**Parere n. 184 del 26 febbraio 2021**

<b>Progetto:</b>	<p><i>Verifica di Ottemperanza Art. 28 del Dlgs 152/06 e s.m. e i.</i></p> <p><b>S.S. 182 “Trasversale delle Serre” tronco 1° - lotto 1° stralcio 2° completamento superamento del Colle dello Scornari</b></p> <p><b>Progetto Esecutivo. V.O. condizioni ambientali D.D. prot. DVA-DEC-272 del 15/06/2018</b></p> <p><b>IDVIP 5412</b></p>
<b>Proponente:</b>	<b>ANAS S.p.A.</b>

Stralcio della carta geomorfologica con riferimento all'area indagata.

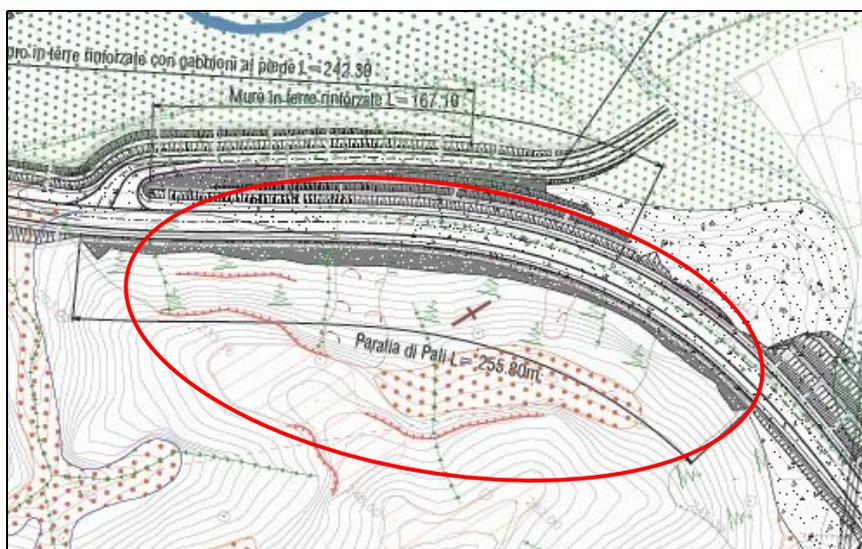
- **Versante posto a ridosso dell'opera di contenimento in progetto – Paratia di Pali della lunghezza di 255,80 m – pk 0+300**

Sono state identificate scarpate di degradazione o generate da fenomeni di scivolamento localizzati lungo il pendio, ma che manifestano una limitata estensione, associati alla porzione superficiale, con estesi processi di erosione diffusa sottoposta all'azione di fenomeni diversi che tendono a concentrarsi e a sovrapporsi. Sono state riscontrate forme lineari, quali solchi da ruscellamento concentrato (gully erosion) e in subordinate forme di

ruscellamento diffuso (rill erosion e sheet erosion), con formazioni di forre e forme tipiche delle piramidi di terra, a dimostrare la predisposizione di tali litologie a processi di tale genere.

Stralcio della carta geomorfologica con riferimento all'area indagata.

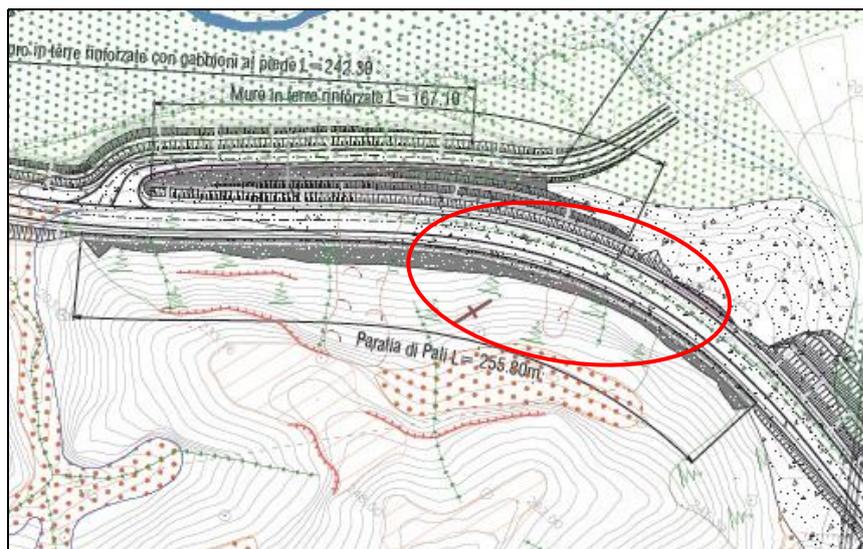
- **Muro di sostegno esistente e porzioni in rilevato connesse alle progettazioni pregresse (pk 0+200 – 0+300)**

Relativamente alla dinamica delle acque superficiali, lungo il rilevato presente sono stati identificati fenomeni di erosione concentrata, che si evidenziano anche con lo scalzamento e il trasporto di materiale alla base del muro esistente. Nel corso degli eventi meteorici più abbondanti tali porzioni sono soggette a fenomeni di intensa erosione verticale. Sono presenti corpi di frana di ridotta estensione, associati a lenti colamenti che producono spostamenti di materiali costituenti i versanti. Lo stato di attività è stato valutato come quiescente, mentre sugli spessori delle masse mobilitate, dai dati ottenuti nei diversi rilievi e considerando la loro ridotta estensione areale, si possono ipotizzare spessori mediamente compresi tra 1 e 2 m. Il muro esistente non interferisce con le opere in progetto: difatti verrà realizzato a valle di esso un rilevato provvisorio per la realizzazione della paratia di pali. In progetto sono stati previsti interventi di regimazione delle acque.

Stralcio della carta geomorfologica con riferimento all'area indagata.

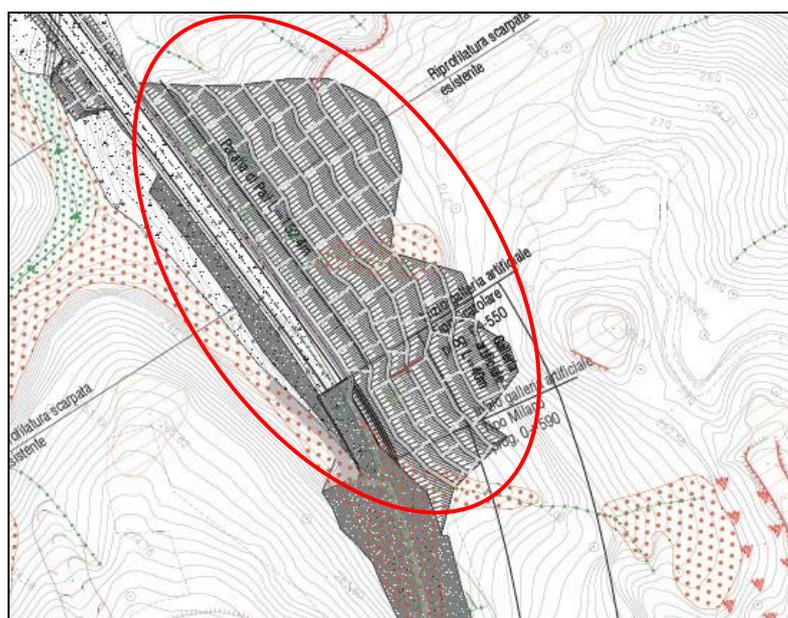
- **Riprofilatura scarpata esistente e Paratia di pali in sx di lunghezza 152,40 m**

In questo tratto sono state riconosciute forme derivanti dai processi di dilavamento agenti lungo il versante. Il deflusso idrico superficiale non regimato genera forme lineari, quali solchi da ruscellamento concentrato (*gully erosion*), con possibile evoluzione in eventi gravitativi di versante: nello specifico si manifestano accumuli detritici di limitata estensione, in forma di conoide, posti alla base del versante stesso. Nella parte alta del versante la presenza di una folta vegetazione arborea riduce in modo significativo i processi in atto. In progetto risultano presenti opere di regimazione delle acque superficiali e interventi atti a ridurre l'erosione in atto, per tutta la scarpata considerata.

Stralcio della carta geomorfologica con riferimento all'area indagata.

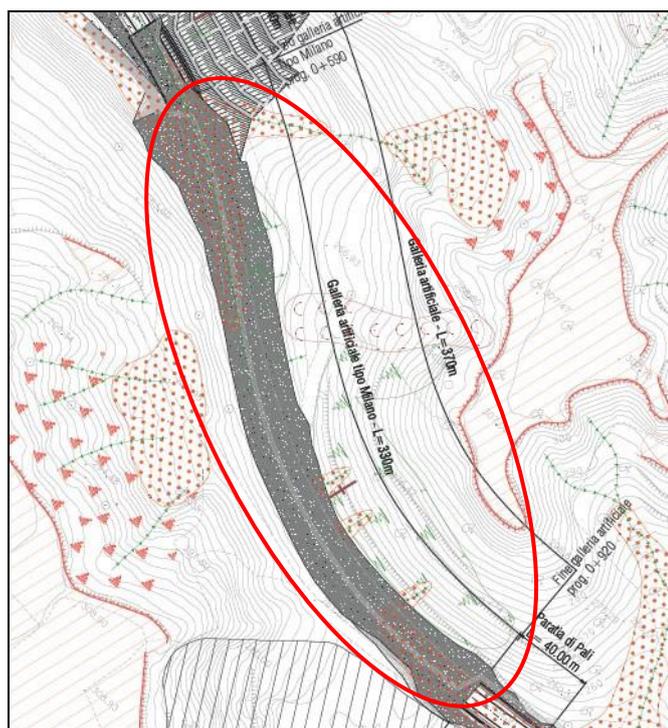
- **Galleria artificiale (Da pk 0+550.000 a pk 0+920.000)**

Sono stati rilevati processi associati al dilavamento e all'azione delle acque superficiali (*rill erosion, sheet erosion, e gully erosion*), che agiscono lungo il versante con maggior insistenza in corrispondenza della porzione medio-bassa dello stesso, con forme di ruscellamento diffuso e manifestazioni calanchive. Le acque incanalate naturalmente, la forza di gravità e l'assenza della vegetazione, in buona parte del rilievo considerato, sono gli agenti modellatori principali: sono infatti presenti numerose forme di erosione (forre, fossi di ruscellamento e accenni alle forme tipiche delle "piramidi da terra"), che possono evolvere in fenomeni di instabilità. A queste si aggiunge la formazione di depositi eluvio-colluviali, con spessori generalmente ridotti, compresi tra 1 e 1.5 m, in corrispondenza di alcune aree impluviali e nelle porzioni medio-basse del rilievo con associata anche la formazione di forme lobate e a ventaglio riconducibili a conoidi. È stato riconosciuto un corpo di frana, corrispondente a un colamento lento che si manifesta attraverso spostamenti di materiali superficiali o alterati costituenti i versanti, che non interferisce direttamente con il progetto della galleria.

In progetto sono previste opere di regimazione delle acque superficiali, con particolare riferimento alla porzione medio-bassa del versante e nello specifico in corrispondenza degli imbocchi della galleria artificiale. Interventi atti a ridurre l'erosione in atto sono previsti per l'intero versante, ma con particolare riferimento alla parte medio-bassa dello stesso e in corrispondenza delle porzioni a maggior pendenza e prive di vegetazione.

**Stralcio della carta geomorfologica con riferimento all'area indagata.**

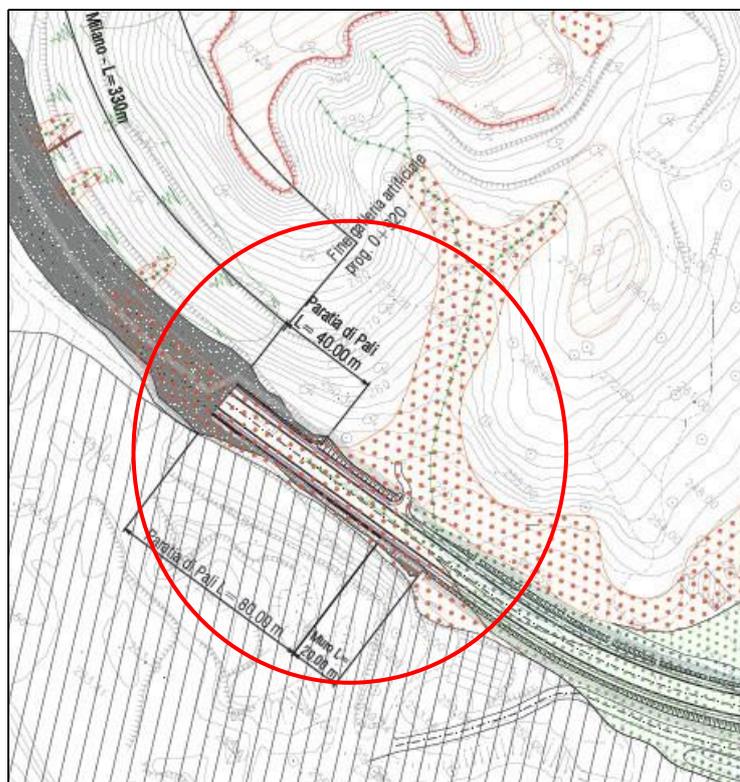
Sono stati rilevati processi associati al dilavamento e all'azione delle acque superficiali associati alla presenza di depositi di origine mista. L'area risulta interessata da erosione diffusa sottoposta all'azione di fenomeni diversi che tendono a concentrarsi e a sovrapporsi.

Sono state riscontrate prevalentemente forme lineari, quali solchi da ruscellamento concentrato (*gully erosion*) che agiscono originariamente lungo le aree di dispiuvio sui versanti producendo accumuli detritici posti allo sbocco degli stessi impluvi. Tali processi insistono lungo la sede calpestabile esistente associato alle attività pregresse.

Tale condizione è stata valutata in progetto attraverso opere di regimazione delle acque superficiali previste lungo il tracciato stradale.
